Onderwerp Omgevingsvergunning brandveilig gebruik

Op 21 januari 2022 hebben wij uw aanvraag om een omgevingsvergunning ontvangen voor het brandveilig gebruik van de kinderdagverblijf op de begane grond van het nieuwe DOK aan de Rustenburgertuin 10 in Oegstgeest.

Besluit

Het betreft de aanvraag voor een omgevingsvergunning activiteit brandveilig gebruik van de kinderdagverblijf in het nieuwe gebouw Het Dok, op de locatie Rustenburgertuin 10, 2342 CX in Oegstgeest.

DOK_BLOS10

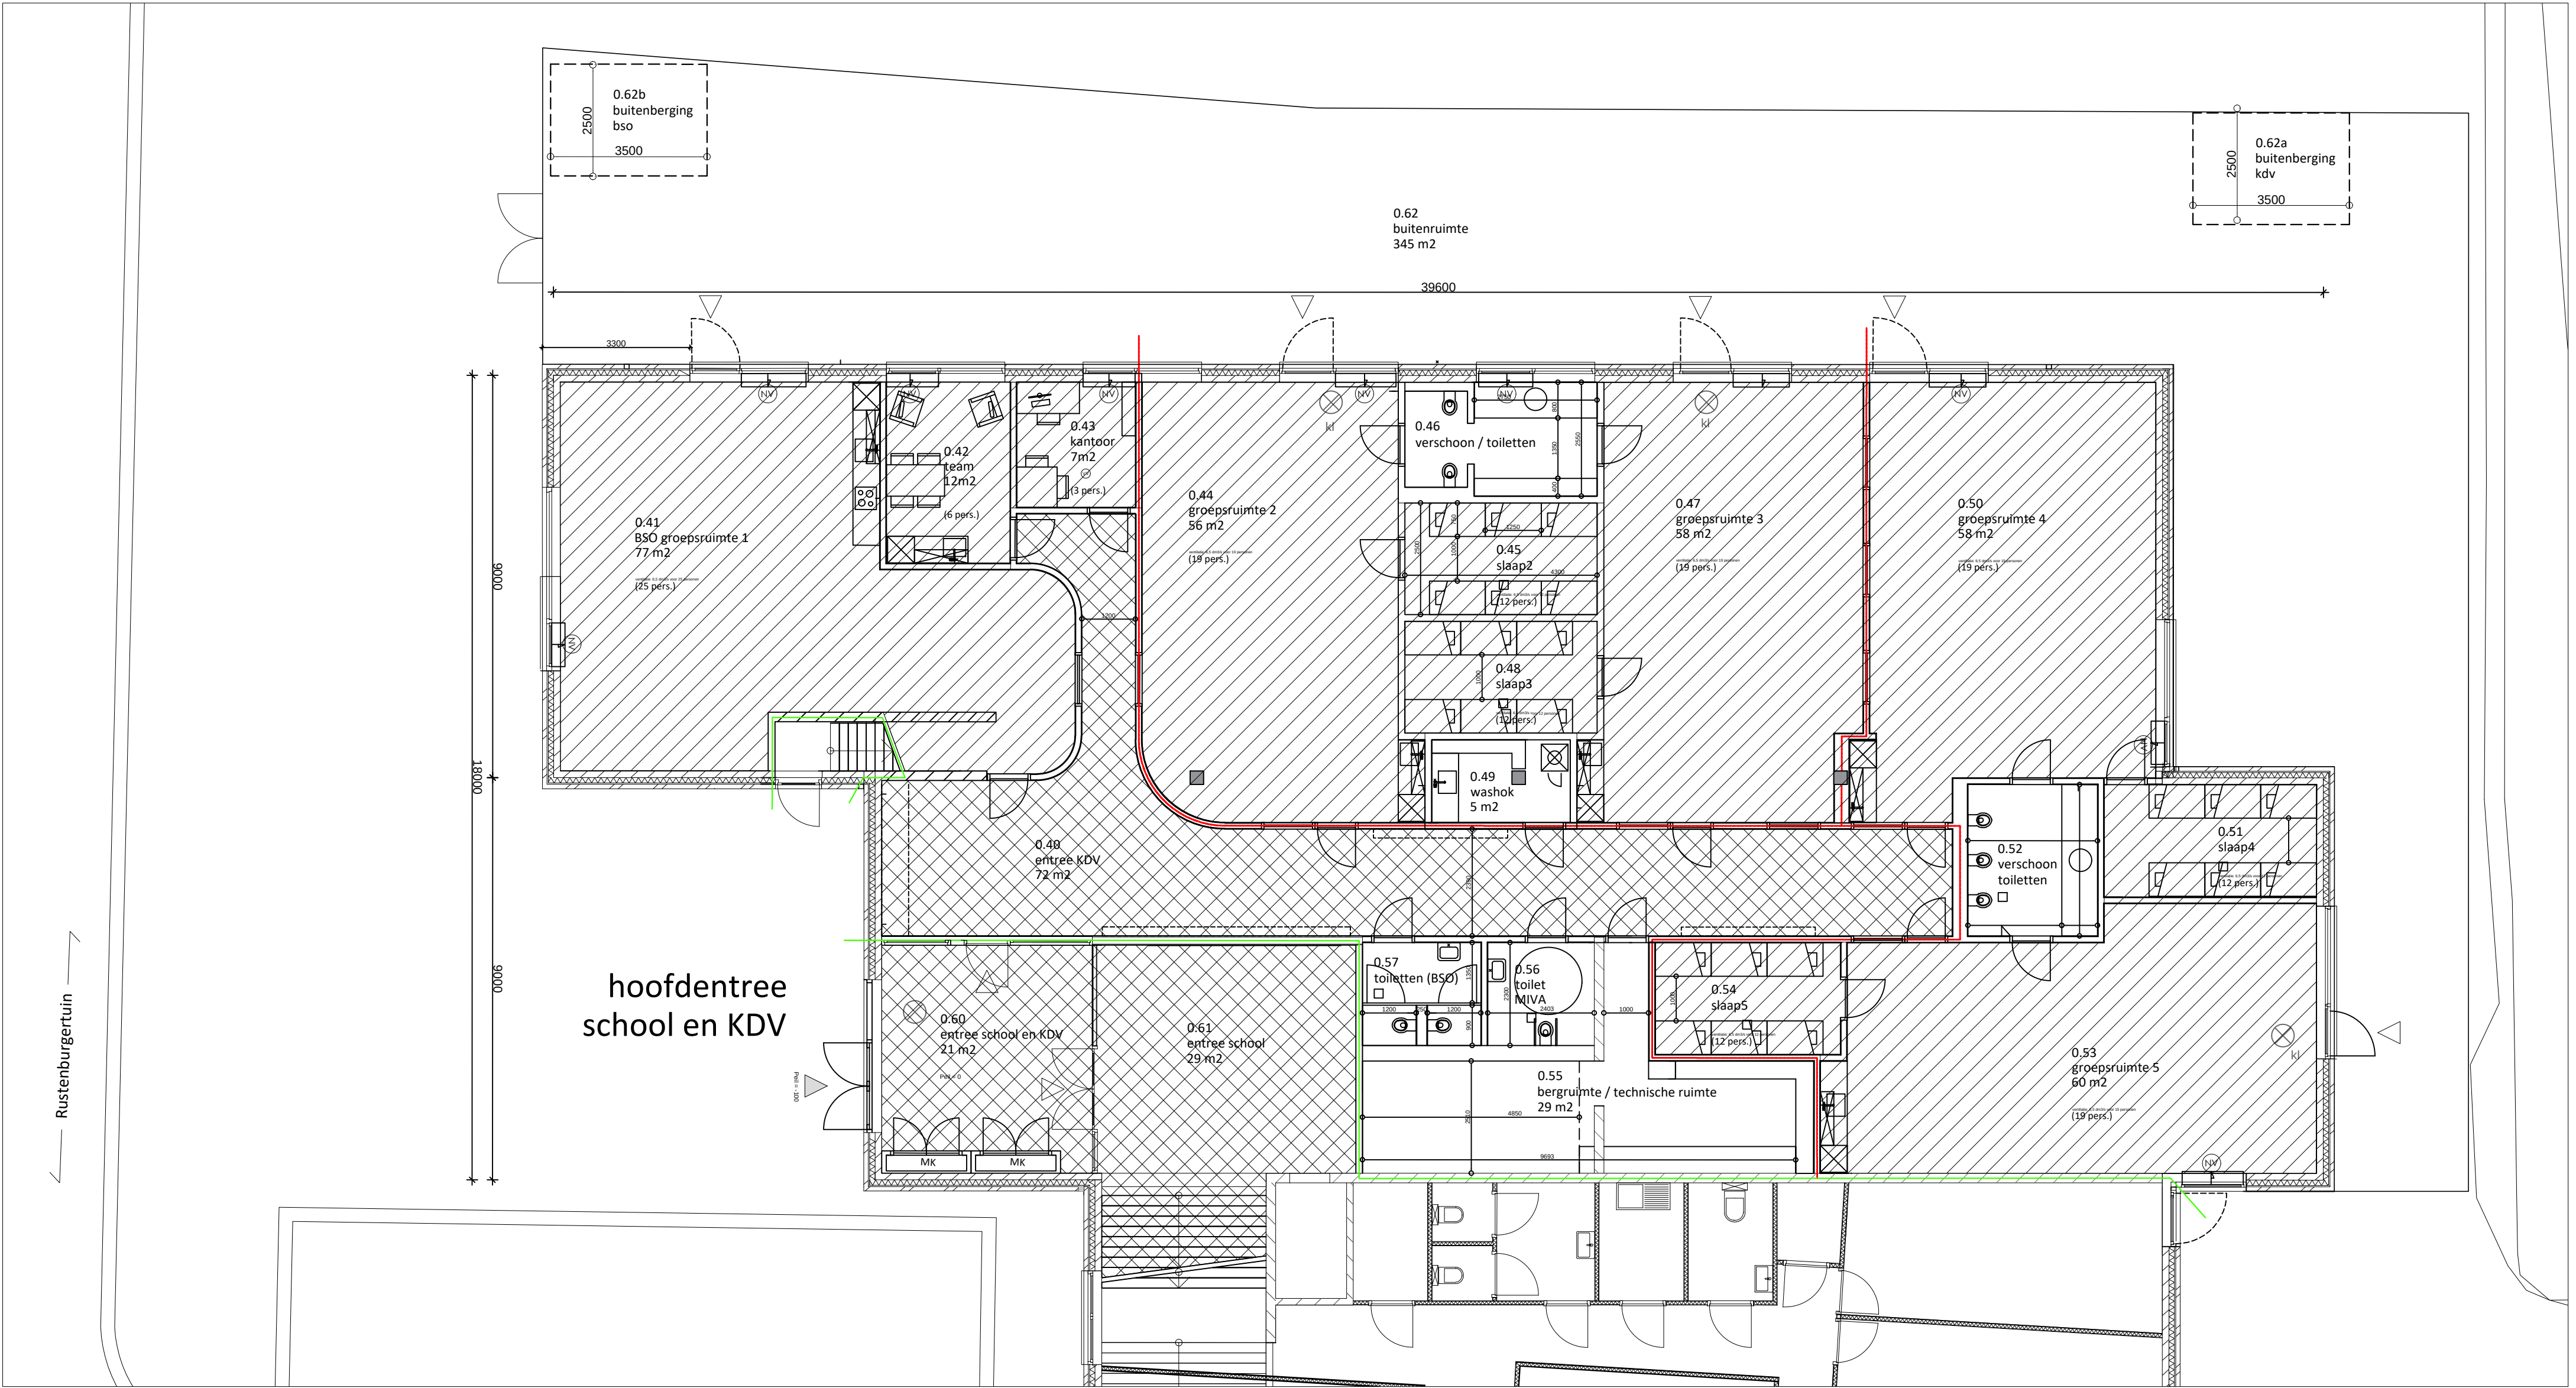
1. Uit de installatietekeningen van de brandmeld- en ontruimingsinstallatie blijkt dat de zelfsluitende deuren van de groepsruimten geen aansturing hebben vanuit de installatie. De deuren worden voorzien van reguliere deurdrangers. De gebruiker van het bouwwerk moet erop toezien dat deze niet vastgezet worden, waardoor de rook- en brandwerende functie te niet gedaan wordt.
